# 改善箇所説明図

## 不具合の内容

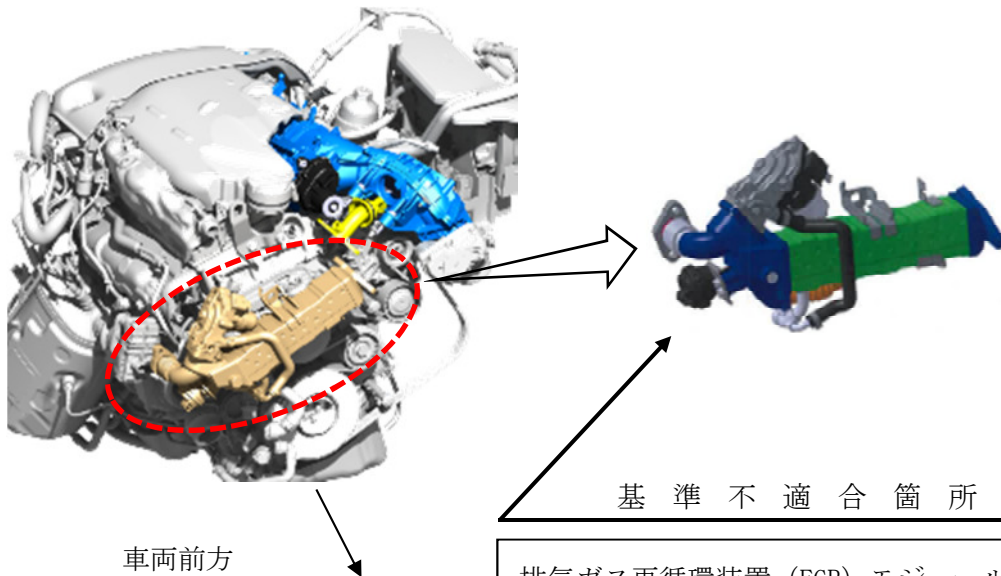
基準不適合箇所

排気ガス再循環装置 (EGR) モジュール

ディーゼルエンジンの排気ガス再循環装置 (EGR) モジュールにおいて、排気ガス冷却装置の耐久性が不十分であるため、冷却水が漏れるものがある。そのため、排気ガスに含まれる煤が冷却水と混合して排気ガス再循環装置 (EGR) モジュールの内部に堆積し、高温になった堆積物がインテークマニホールドに流入し付着して、インテークマニホールドが溶損すると、エンジン出力が低下するとともに、エンジン警告灯が点灯し、最悪の場合、火災に至るおそれがある。

全車両、排気ガス再循環装置 (EGR) モジュールの点検を行ない、不具合のあるものは対策品と交換する。なお、点検の結果、不具合のない車両についても、使用者に対して注意喚起するとともに、対策品の準備ができた段階で再度連絡し、対策品に交換する。

識別：左フロントドアアロアヒンジ取り付けボルト（下側）の頭に白ペンを塗布する。
